## Referat af Helhedsplanudvalgsmøde 45

Afholdt den: 07. november 2017 kl. 17-21 på ejendomskontoret, Galgebakken

# **GALGEBAKKEN**

HELHEDSPLANSUDVALGSMØDE 45\_07.11.2017

Bolig A1  
Aggregat  
løsning 1 i entré

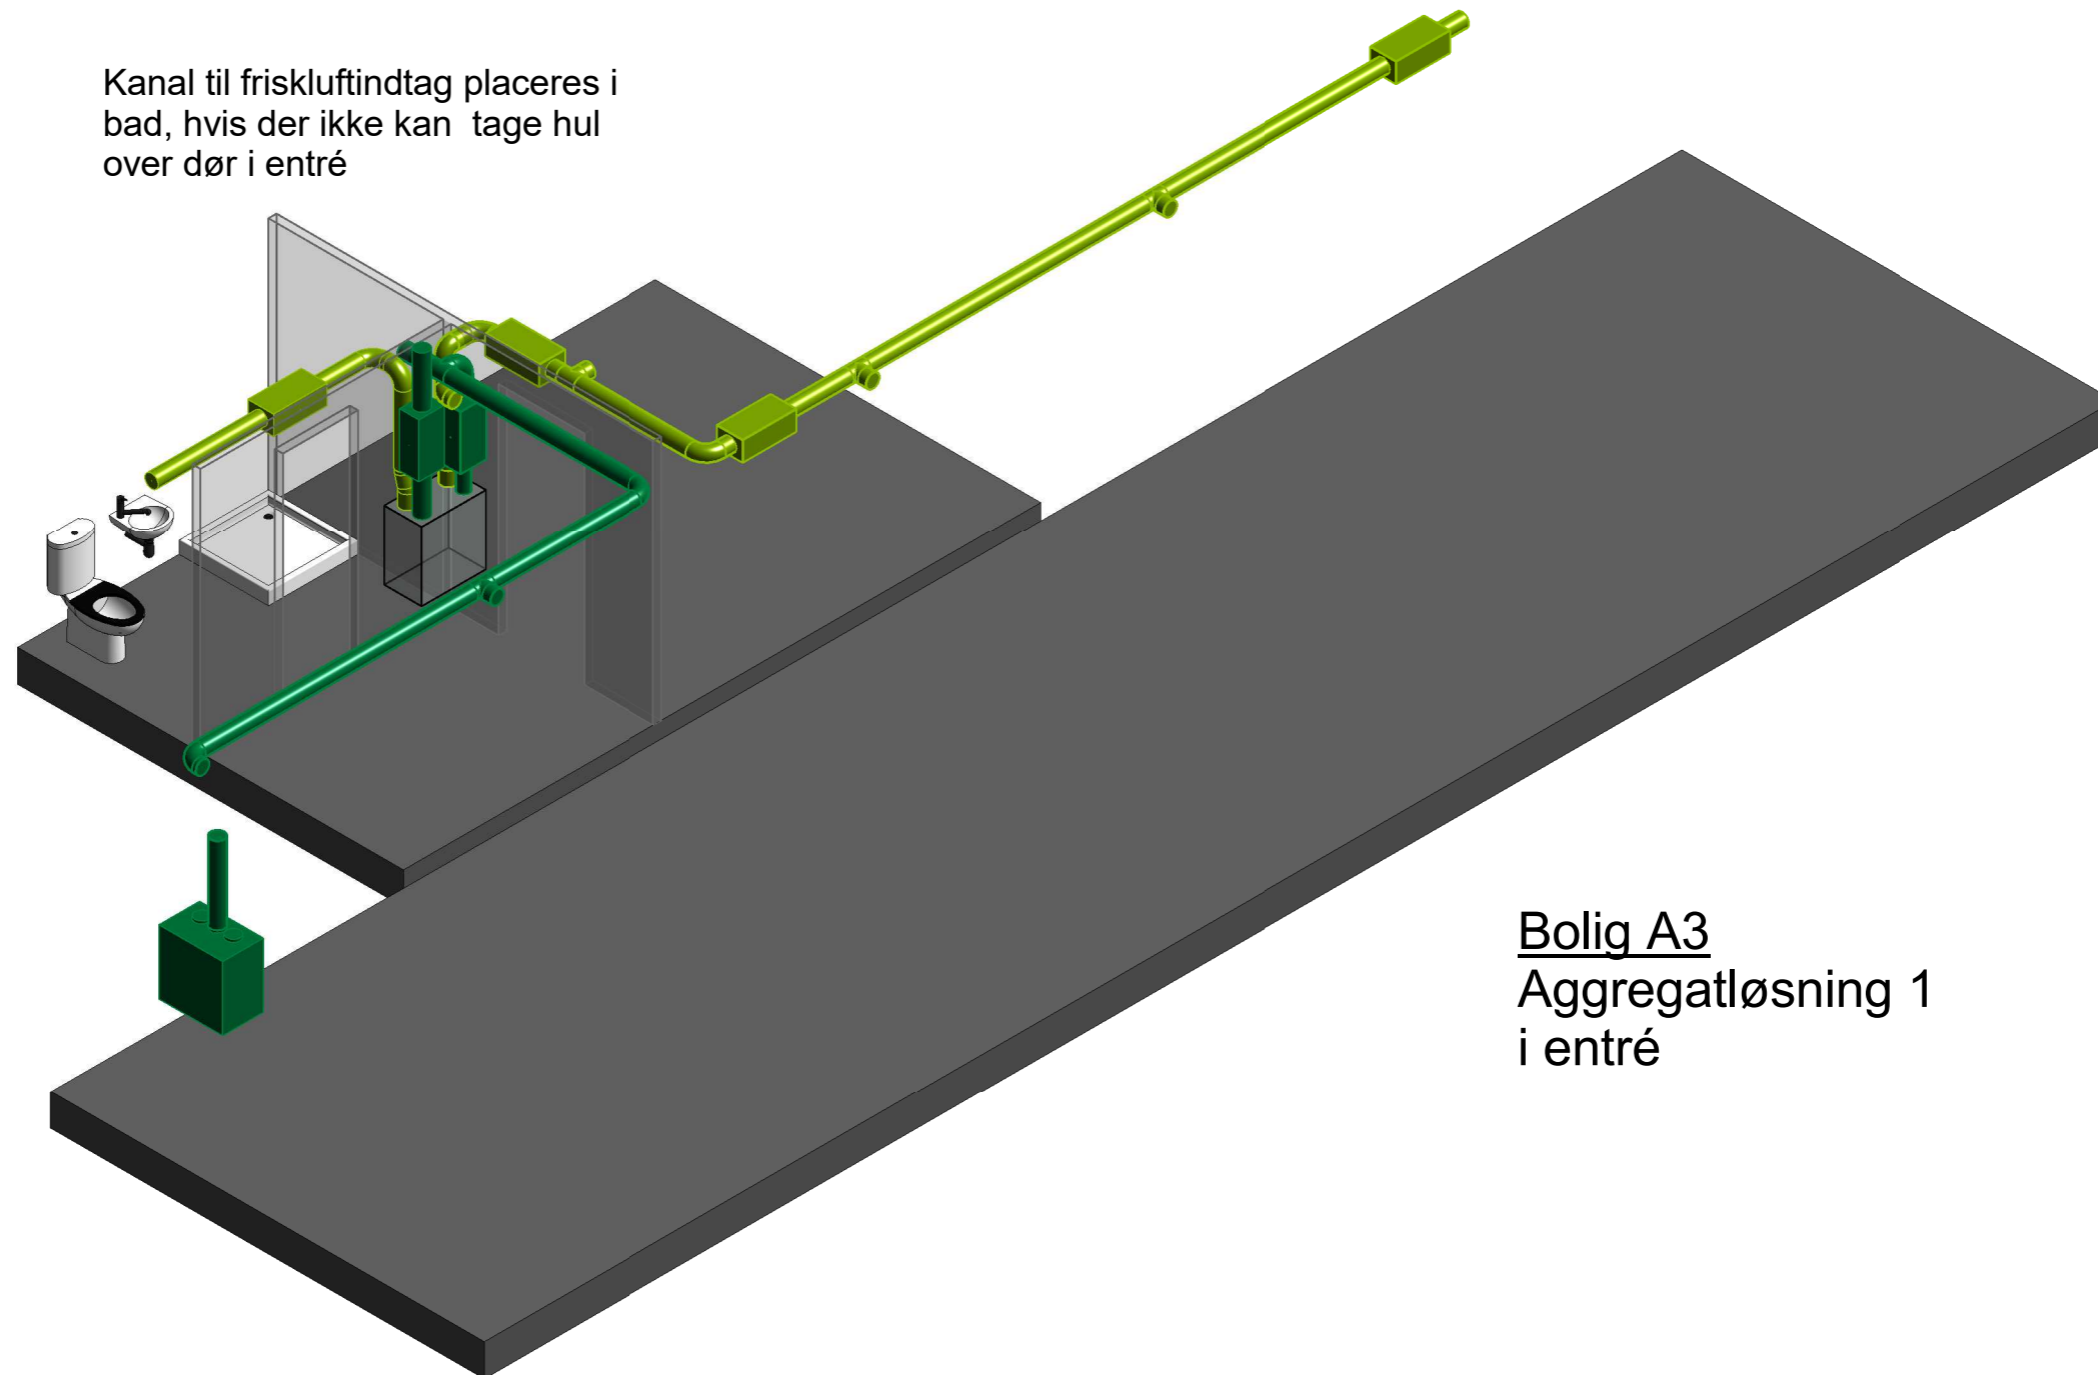
Kanal til friskluftindtag placeres i bad, hvis der ikke kan tage hul over dør i entré

Bolig A3  
Aggregatløsning 1  
i entré

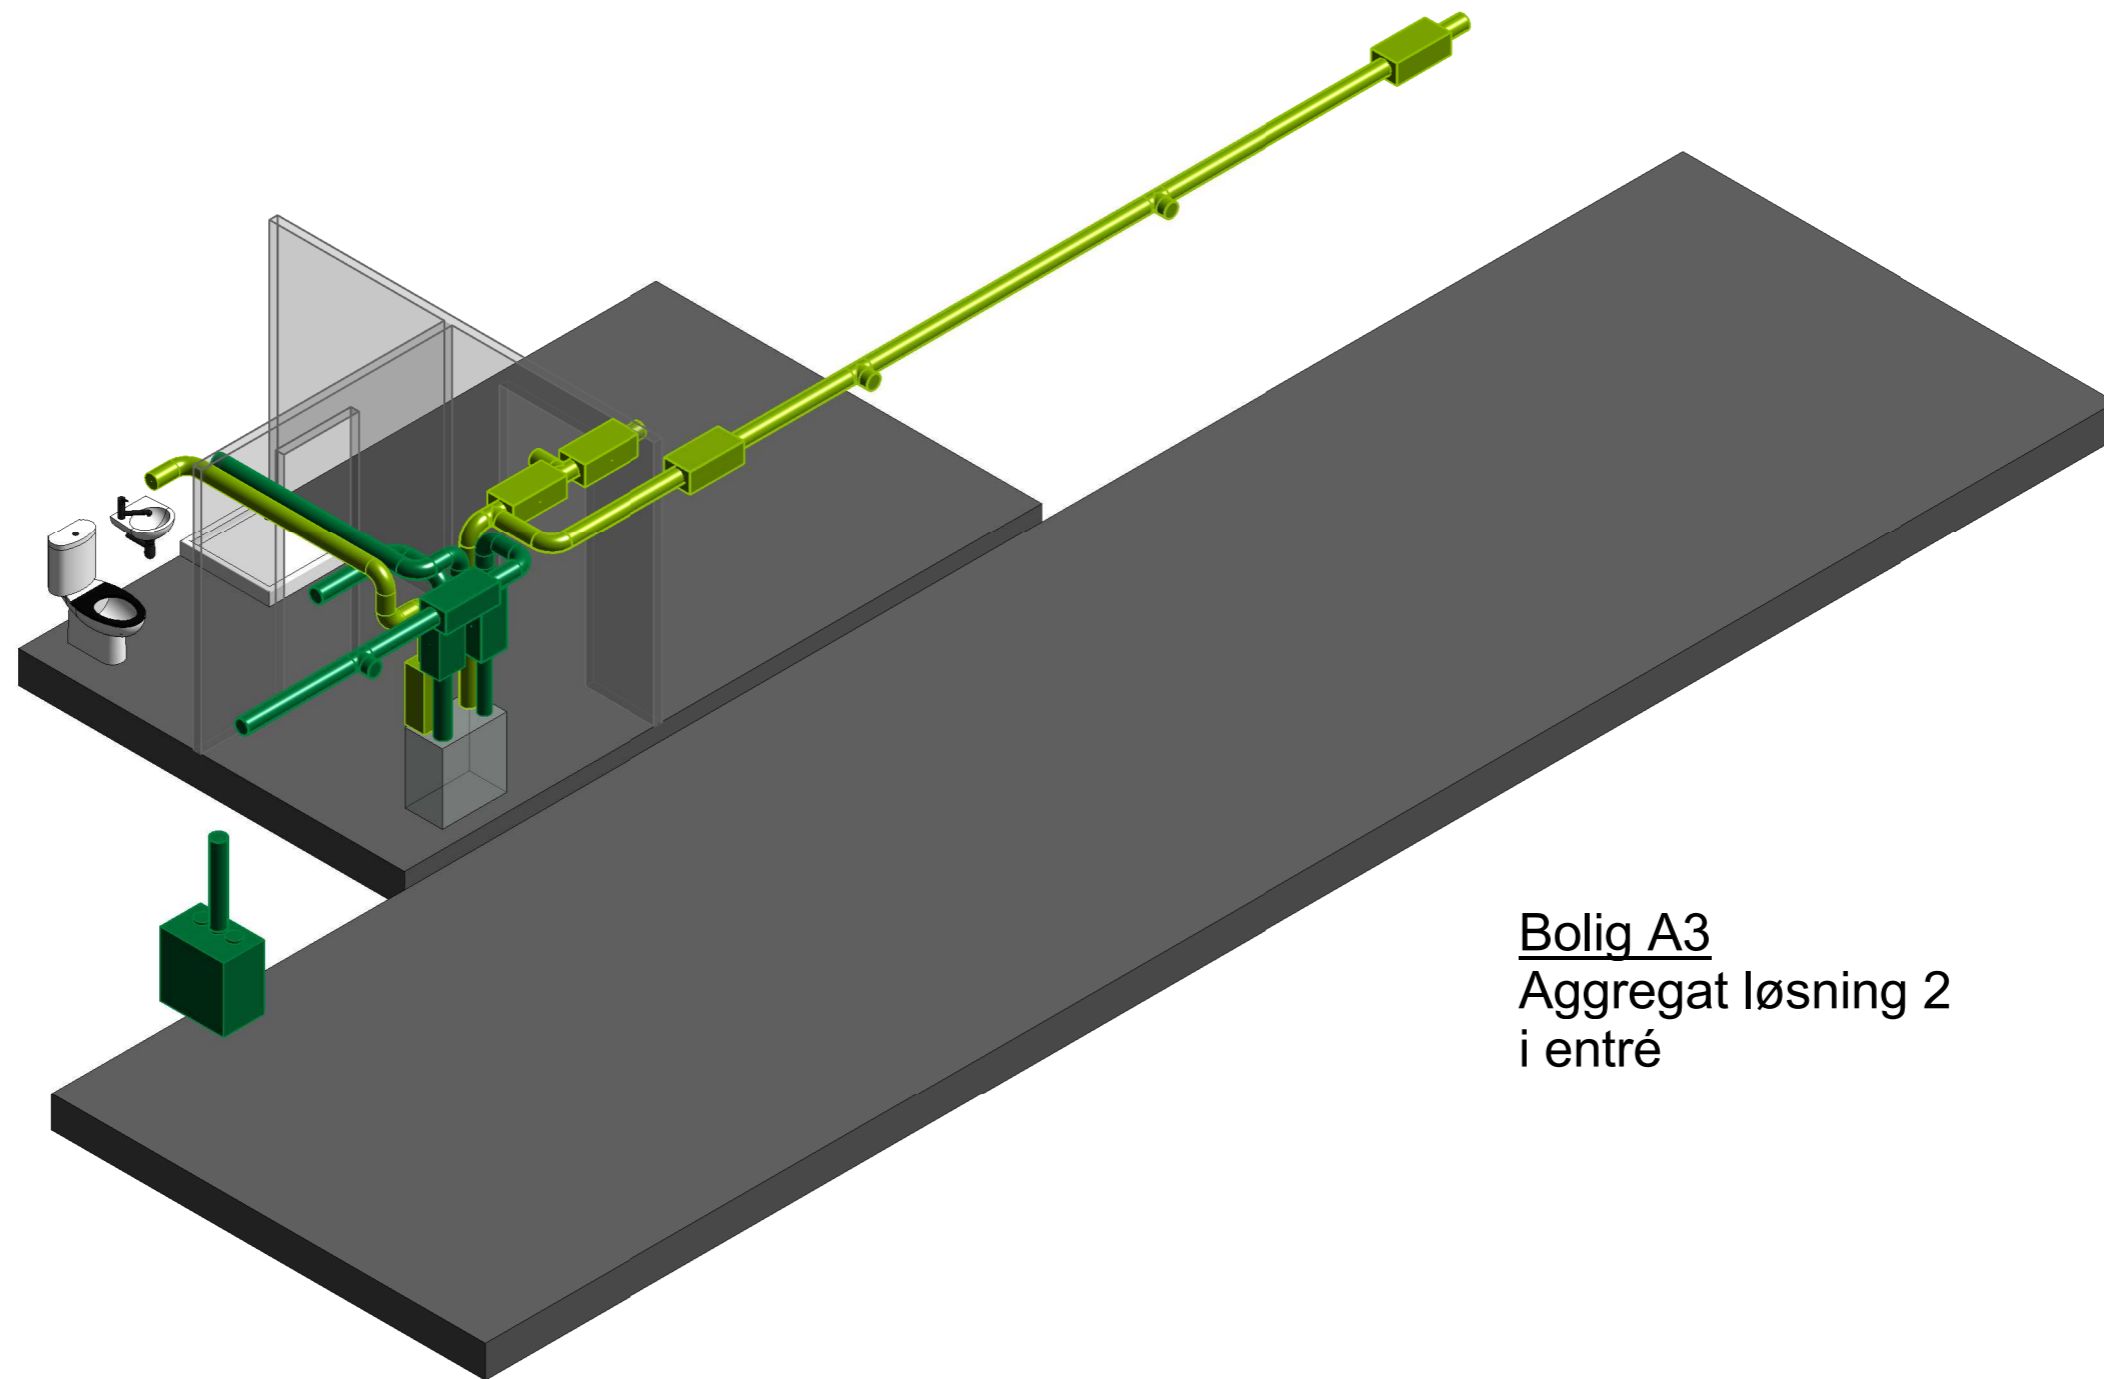
Kanal til friskluftindtag placeres i bad, hvis der ikke kan tage hul over dør i entré
